# 放射性物質分析・研究施設第1棟の 風量不足に伴う実施計画の 変更認可申請 (風量の見直し状況について)

2022年 2月25日

東京電力ホールディングス株式会社  
国立研究開発法人日本原子力研究開発機構

### 3-2. 変更比較表（基本仕様）（2/2）

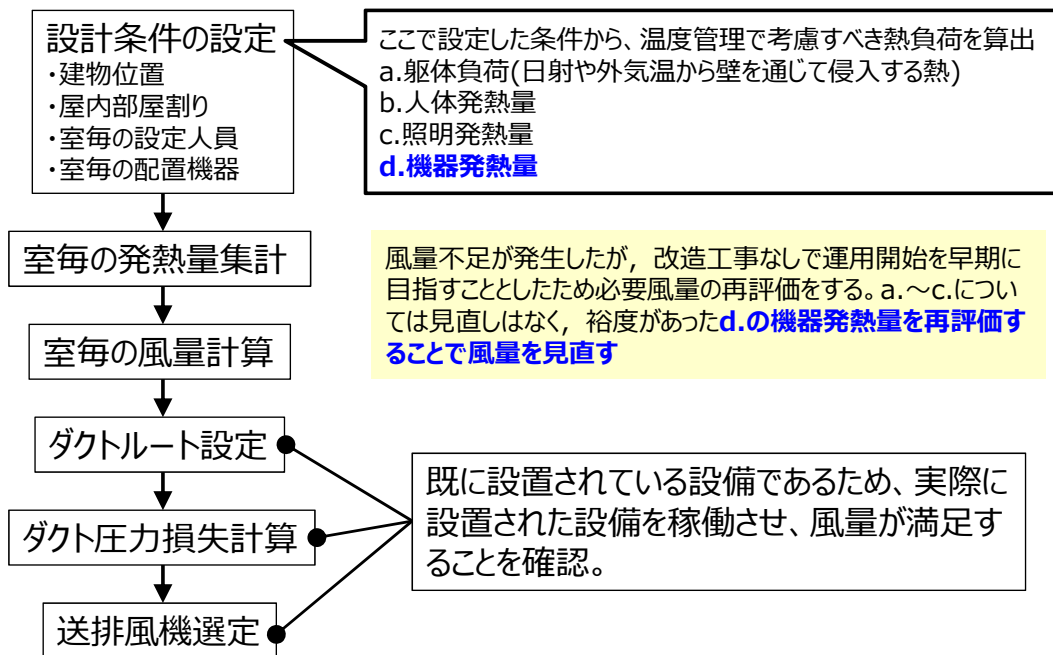
将来の増設を見込んだ風量から運用初期の運転風量への見直し。

変更前（将来増設時：現変更申請）	変更後（運用初期：見直し後）																																																				
(5) 鉄セル・グローブボックス用排気フィルタユニット <table border="1"> <tr> <td>名称</td> <td colspan="3">鉄セル・グローブボックス用排気フィルタユニット</td> </tr> <tr> <td rowspan="3">主要寸法</td> <td>高さ</td> <td>mm</td> <td>2300</td> </tr> <tr> <td>幅</td> <td>mm</td> <td>1000</td> </tr> <tr> <td>奥行</td> <td>mm</td> <td>1000</td> </tr> <tr> <td>材料</td> <td>ケーシング</td> <td>-</td> <td>SUS304</td> </tr> <tr> <td>容量</td> <td>m<sup>3</sup>/h/基</td> <td></td> <td>1370</td> </tr> <tr> <td>基数</td> <td>基</td> <td></td> <td>2</td> </tr> </table> (6) フード用排気フィルタユニット 基数 7基 容量 11145m <sup>3</sup> /h/基 (7) 管理区域用排気フィルタユニット 基数 18基 容量 3120m <sup>3</sup> /h/基	名称	鉄セル・グローブボックス用排気フィルタユニット			主要寸法	高さ	mm	2300	幅	mm	1000	奥行	mm	1000	材料	ケーシング	-	SUS304	容量	m <sup>3</sup> /h/基		1370	基数	基		2	(5) 鉄セル・グローブボックス用排気フィルタユニット <table border="1"> <tr> <td>名称</td> <td colspan="3">鉄セル・グローブボックス用排気フィルタユニット</td> </tr> <tr> <td rowspan="3">主要寸法</td> <td>高さ</td> <td>mm</td> <td>2300</td> </tr> <tr> <td>幅</td> <td>mm</td> <td>1000</td> </tr> <tr> <td>奥行</td> <td>mm</td> <td>1000</td> </tr> <tr> <td>材料</td> <td>ケーシング</td> <td>-</td> <td>SUS304</td> </tr> <tr> <td>容量</td> <td>m<sup>3</sup>/h/基</td> <td></td> <td>1100</td> </tr> <tr> <td>基数</td> <td>基</td> <td></td> <td>2 (うち予備1基)</td> </tr> </table> (6) フード用排気フィルタユニット 基数 7基 (うち予備1基) 容量 11145m <sup>3</sup> /h/基 (7) 管理区域用排気フィルタユニット 基数 18基 (うち予備1基) 容量 3010m <sup>3</sup> /h/基	名称	鉄セル・グローブボックス用排気フィルタユニット			主要寸法	高さ	mm	2300	幅	mm	1000	奥行	mm	1000	材料	ケーシング	-	SUS304	容量	m <sup>3</sup> /h/基		1100	基数	基		2 (うち予備1基)

図. フード内機器の発熱量の二重計上見直し概念

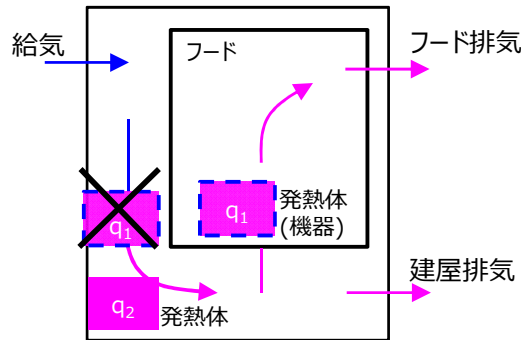
機器発熱量について、認可済み風量の設計では、フード内機器の発熱も建屋排気で除去する熱量にも含める考え方としていた。(下図)

フード内機器の発熱は、フード排気で除去されることから、建屋排気で除去対象に含めない考え方に見直した。
